AGÊNCIA REGULADORA DE SANEAMENTO BÁSICO E INFRAESTRUTURA VIÁRIA DO
ESPÍRITO SANTO – ARSI
DIRETORIA TÉCNICA - DT
GERÊNCIA DE REGULAÇÃO DO SANEAMENTO BÁSICO – GRS

RELATÓRIO DE FISCALIZAÇÃO ESPECÍFICA
RFE/DT/GRS/001/2014

ASSUNTO: Fiscalização da ETE Feu Rosa – Município de Serra.

PRESTADOR DE SERVIÇOS: Companhia Espírito Santense de Saneamento – CESAN

Figura 21: Eficiência de Remoção de DBO da ETE Feu Rosa em %.

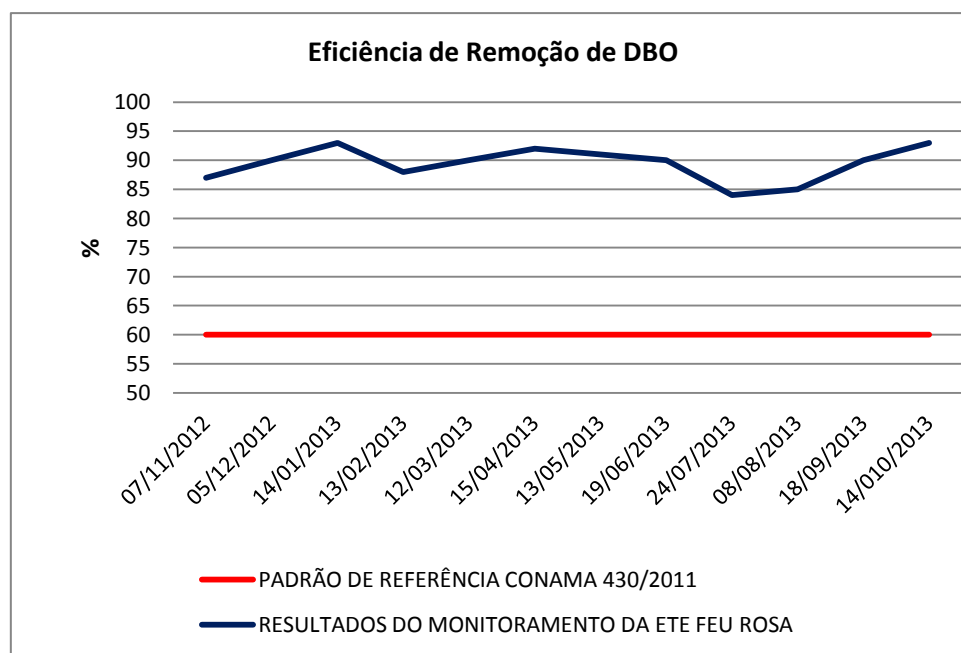
Na Figura 21 podemos observar que a eficiência de remoção da DBO esteve sempre acima de 84% no último ano de monitoramento. Em relação a concentração de DBO verificou-se que o parâmetro esteve sempre abaixo do limite estabelecido na Resolução CONAMA 430/2011 (Figura 22). Os demais parâmetros monitorados encontram-se no ANEXO I.
